Реконструкция Городецкого гидроузла: формирование искусственного порога на реке Волге

Проектные решения по реконструкции Городецкого узла, предусматривающие строительство дополнительной камеры № 15а, имеют ряд недостатков критического характера. В этой связи в ГУМРФ имени адмирала С. О. Макарова разработан альтернативный вариант с созданием бассейна-компенсатора.

Рис. 1. Продольный профиль по камерам шлюза № 15 и 15а

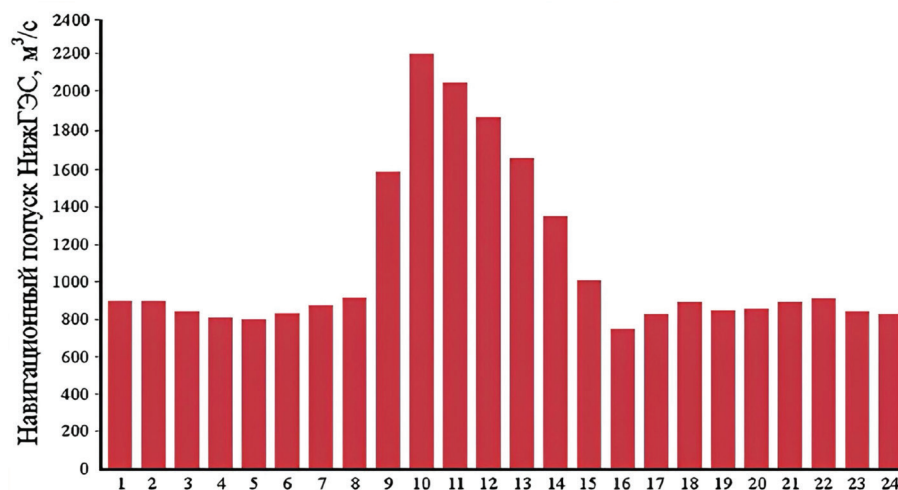
МСУ-1», потребует сложных гидротехнических работ по строительству и демонтажу существующих гидротехнических сооружений (причальная стенка длиной 500 м, нижняя голова шлюза и направляющие палы) [3]. Строительная площадка под реконструируемый объект, включающая ограждение двухрядной шпунтовой стенки, занимает площадь 42 000 м². Котлован под камеру шлюза № 15а глубиной 7 м выполняется в водонасыщенных пылеватых грунтах и требует сложных систем, водопонижения.

Начало работ подтвердило наличие сложных условий строительства, а также возможных проблем с эксплуатацией сооружения (рис. 1).

Строительная площадка шлюза № 15а сокращает ширину судоходного хода к шлюзу № 16, что исключает встречное движение судов на участке и снижает его пропускную способность. Кроме того, из-за проведения строительных работ на участке повышается вероятность столкновения со строительной техникой (копры, экскаваторы) [3–5]. Вывод из эксплуатации шлюза № 15 также сокращает пропускную способность шлюза № 16 из-за прохождения судов по узкому каналу (реверсивное движение). По нормативным расчетам на вход и выход от причала до камеры шлюза № 15 требуется 50 мин [6]. Опыт показывает, что срок строительства шлюза № 15 составит более шести лет.

Установлено, что использование дополнительной камеры № 15а в Городецком шлюзе приведет к снижению пропускной способности шлюза и возможной остановке судоходства на Волге [9].

В ходе анализа норм проектирования обнаружены следующие нарушения:

- При обосновании проекта судоходных шлюзов необходимо проведение научных и расчетных исследований. Такие исследования и расчеты в проекте отсутствуют.
- При намечаемой реконструкции сооружений надлежит оценивать соот-

ветствие их современным техническим требованиям, которые включают сокращение времени на судопропуск. В проекте реконструкции цикл судопропуска наоборот возрастает в два раза.

- Выбор вида и конструкций судоходных шлюзов надлежит проводить на основании технико-экономического сравнения вариантов. В проекте рассматривается только один вариант.

- Реконструкция основных сооружений шлюза должна предусматривать использование существующих элементов. В проекте предусмотрено разрушение нижней головы шлюза, палов, флютбета и швартовой стенки. Строительство камеры шлюза № 15а исключает возможность дальнейшей реконструкции гидроузла.

Учитывая данные факты, ученые ГУМРФ имени адмирала С. О. Макарова предложили схему сопряжения камеры с бьефом посредством компенсационного бассейна, который выполняет ту же задачу, что и проектируемый шлюз № 15а [7–9]. Компенсационный бас-

Для пропуска большегрузных судов предложено к существующему шлюзу № 15 пристроить бассейн-компенсатор, который вместо камеры № 15а в нижнем подходном канале обеспечит сопряжения уровней.
